Autorité environnementale

Avis délibéré de l’Autorité environnementale sur l’aménagement de la desserte de Digne-les- Bains par la RN 85 (04) - 2^e avis

n°Ae : 2023-10

Avis délibéré n° 2023-10 adopté lors de la séance du 6 avril 2023

Figure 2 : Synoptique de la solution retenue (source : dossier)

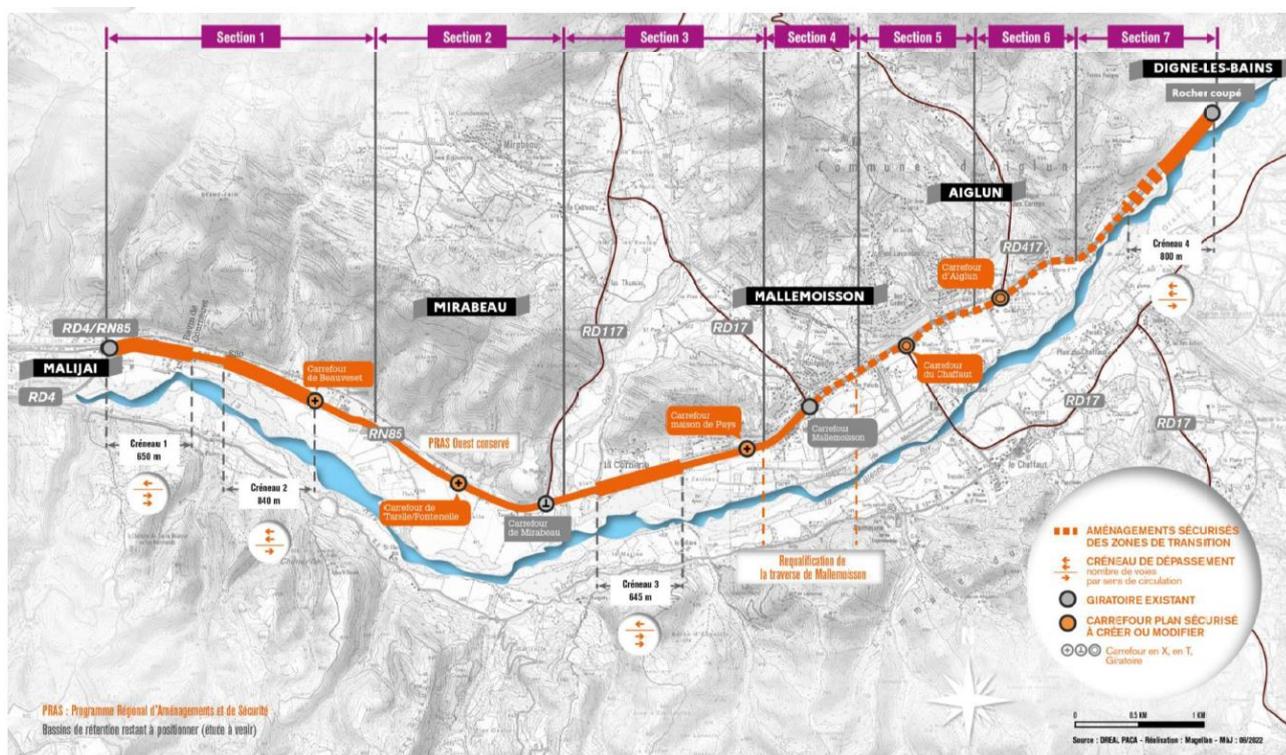
Un tableau des évolutions du projet depuis 2017 et un synoptique actualisé ont été fournis au rapporteur, à sa demande, mais ne figurent pas dans le dossier.

L'Ae recommande d'actualiser la présentation du projet en intégrant toutes les modifications apportées depuis 2017.

Figure 4 : synoptique des aménagements cyclables (source : dossier- mémoire en réponse)

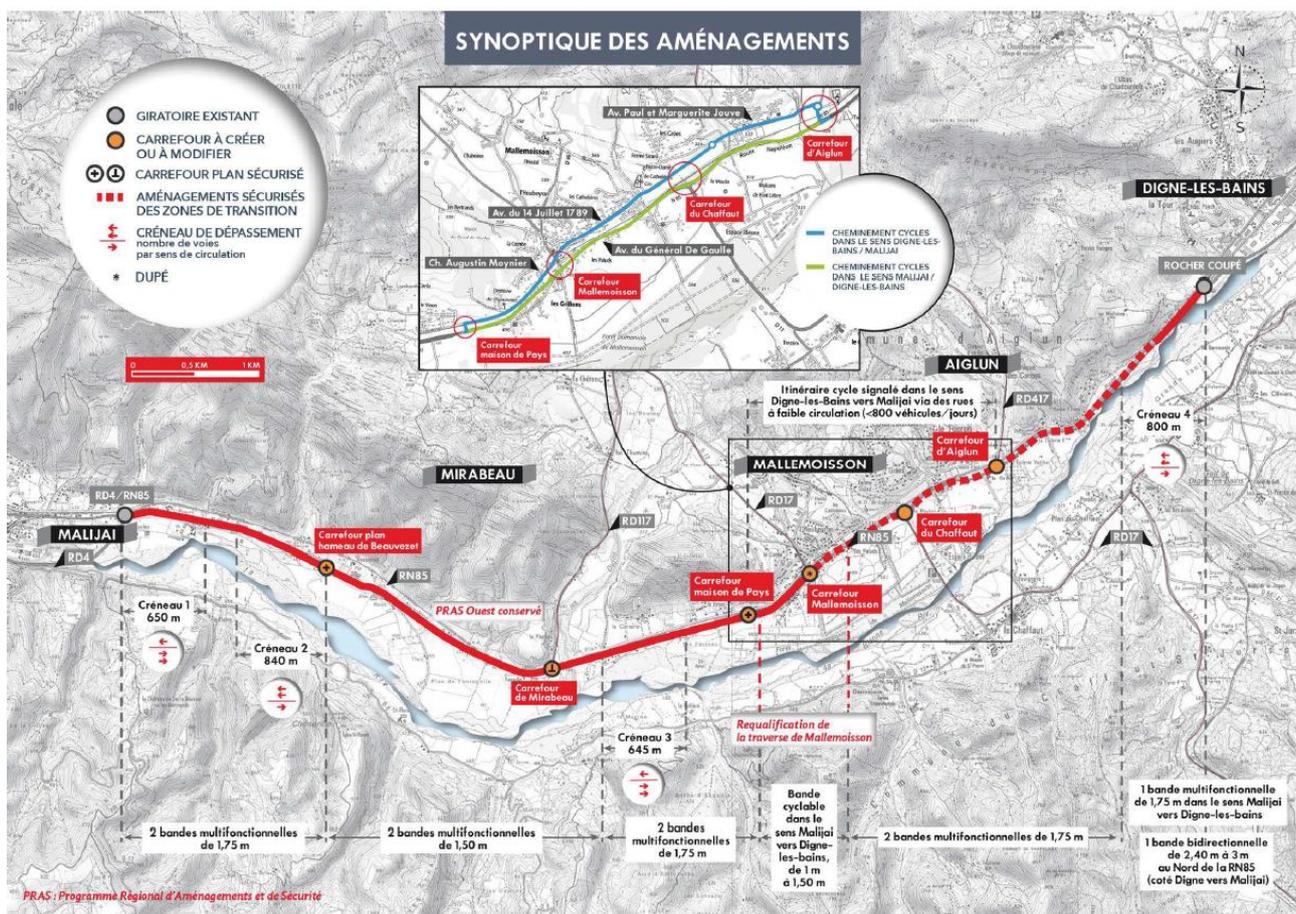
Le projet actualisé n'y répond que partiellement puisque les aménagements, prévus tout au long du linéaire concerné par le projet et matérialisés par des bandes multifonctionnelles ou cyclables, dans les deux sens de circulation, ne sont pas modifiés et restent insuffisants. Pour autant, dans le cadre de la concertation avec les collectivités locales, il a été convenu de favoriser le passage des cyclistes via le réseau secondaire et les voies de rétablissement. Les aménagements nécessaires pour assurer un itinéraire cyclable sécurisé et fonctionnel sont à décrire précisément et à inclure au projet à ce stade, en incluant le calendrier de leur réalisation.

L'Ae réitère sa recommandation de prévoir un itinéraire cyclable matérialisé par des pistes, couloirs ou marquages au sol sur l'ensemble de l'axe et d'exposer précisément les dispositifs permettant les traversées sécurisées de la chaussée par les cyclistes aux endroits où cela est nécessaire.

Une carte des aménagements cyclables a été fournie dans le mémoire en réponse, notamment pour les sections 5, 6 et 7, situées à l'est¹³, qui intègrent les possibilités ouvertes par les voies de rabattement qui permettront aux cyclistes de ne plus emprunter la RN 85.
